## AVIS URGENT CONCERNANT LA SÉCURITÉ

### Modes d'emploi de Neuroinspire - erreur d'image concernant le décalage de profondeur

Date : 12 octobre 2020

Référence de l'avis concernant la sécurité de Renishaw Mayfield : VR 20-3

**Figure 2 : image correcte :**

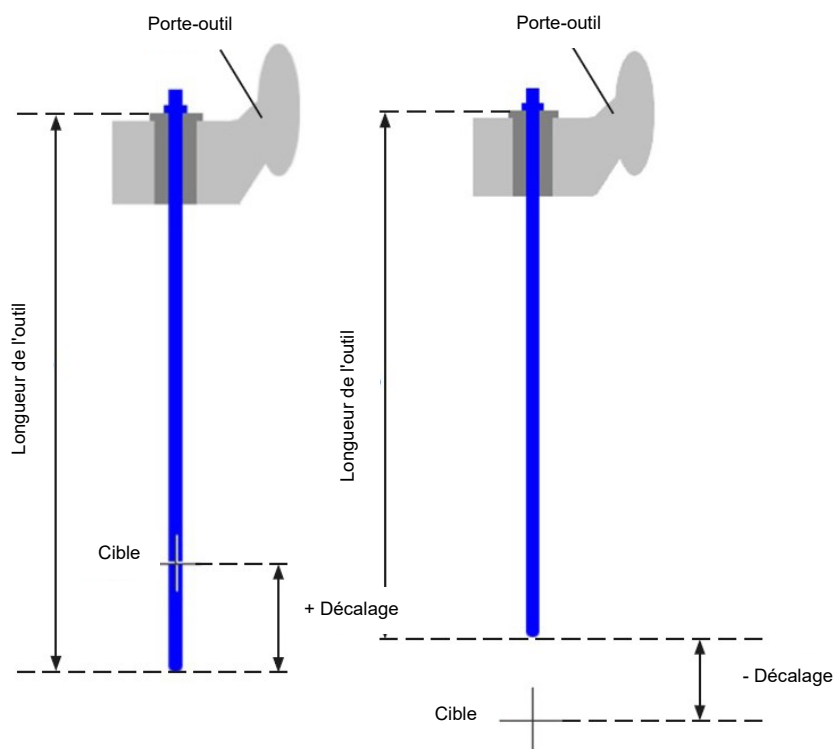
<b>PRODUITS CONCERNÉS</b>	Deux modes d'emploi sont concernés : <ul style="list-style-type: none"><li>• Module neuromate de Neuroinspire Mode d'emploi (H-5630-3016 versions A2-A6)</li><li>• Mode d'emploi du Plan d'application pour les États-Unis (H-5630-3050-A1)</li></ul>
<b>DESCRIPTION DU PROBLÈME</b>	<p>La section <b>3.4 , Positionnement sur trajectoire (Move to trajectory)</b> du Mode d'emploi du module neuromate Neuroinspire (H-5630-3016-A6) et du Mode d'emploi d'Application du plan Neuroinspire (H-5630-3050 A1), l'image située en bas à droite (figure 1) montrant un décalage négatif est incorrecte. Les lignes horizontales en pointillés de l'image ont été décalées de façon incorrecte vers le bas de l'image. L'image (ci-dessous, à droite) suggère que la longueur de l'outil est prise du haut du porte-outil au lieu du haut du canon de guidage.</p> <p><b>Figure 1 : image incorrecte :</b></p> <p><b>a.</b> Les lignes en pointillés sont décalées au bas du schéma ; la pointe de l'outil ne touche pas la ligne en pointillés.</p> <p><b>b.</b> Le point de référence doit se trouver au niveau du canon de guidage.</p> <p><b>c.</b> La ligne en pointillés doit se trouver au même niveau que la cible.</p>

<p>Veillez noter qu'il est clairement écrit et répété dans les consignes que « la longueur de l'outil est <u>toujours</u> mesurée à partir de la face arrière du canon de guidage » / « la longueur de l'outil correspond à la distance entre la face arrière du canon de guidage et la pointe de l'instrument ».</p> <p>Toutes les autres images et le texte du mode d'emploi confirment les consignes correctes. La formation fournie au clinicien informe également l'utilisateur que la longueur de l'outil est mesurée à partir de l'arrière du canon.</p>
<b>DANGER IMPLIQUÉ</b>	<p>La différence de position entre l'arrière du porte-outil et l'arrière du canon par rapport à la cible est de 2 mm.</p> <p>Cela ne correspond pas aux autres informations fournies et peut entraîner une confusion pour l'utilisateur.</p> <p><b>Premier cas de figure :</b> Confusion pour l'utilisateur et le chirurgien effectue ensuite une vérification de confirmation ou demande une assistance supplémentaire à Renishaw afin de déterminer si l'outil/le dispositif implantable peut être placé à la profondeur correcte. La vérification de confirmation effectuée par le chirurgien pourrait entraîner une augmentation potentielle de l'exposition du patient à l'anesthésique.</p> <p><b>Deuxième cas de figure :</b> En utilisant cette position de référence incorrecte, l'utilisateur peut créer involontairement un décalage positif de 2 mm par rapport à la position prévue de l'outil/du dispositif implantable. Au moment de son placement, l'outil/le dispositif implantable serait positionné à 2 mm au-delà de l'extrémité distale de la position planifiée. Le préjudice qui en résulterait pour le patient va de dommages mineurs aux structures cérébrales, à des dommages graves.</p> <p>La planification chirurgicale devant toujours tenir compte de la précision globale du système et des structures environnantes, il est peu probable que les utilisateurs créent des plans impliquant des structures critiques à <math>\leq 2</math> mm de l'extrémité de l'outil/du dispositif implantable. De plus, l'image incorrecte met en évidence le décalage négatif à l'endroit où la pointe de l'outil est planifiée à un point n'atteignant pas la cible. Il est considéré très peu probable qu'un clinicien planifie une chirurgie dans cette région en ayant des structures critiques à 2 mm.</p> <p>Étant donné que toutes les informations complémentaires contenues dans le Mode d'emploi sont correctes et que l'utilisateur a été formé, la probabilité qu'il soit au courant de la nécessité de prendre en compte cet écart de 2mm est considérée faible. L'utilisateur est plus susceptible de remettre en question les informations contradictoires et d'effectuer ses propres contrôles ou de les soumettre au personnel de service Renishaw plutôt que d'agir de manière contraire à la formation reçue.</p>

Veillez cesser d'utiliser les Modes d'emploi référencés et prendre note de la modification/du renforcement de l'image correcte relative aux exigences de décalage négatif.

Les utilisateurs sont informés que l'image suivante (figure 2) est désormais corrigée et sera bientôt fournie dans un Mode d'emploi mis à jour. Les utilisateurs sont informés que toute considération de longueur d'outil devrait toujours être mesurée à partir **de la face arrière du canon** et qu'ils doivent contacter Renishaw s'ils ont des questions
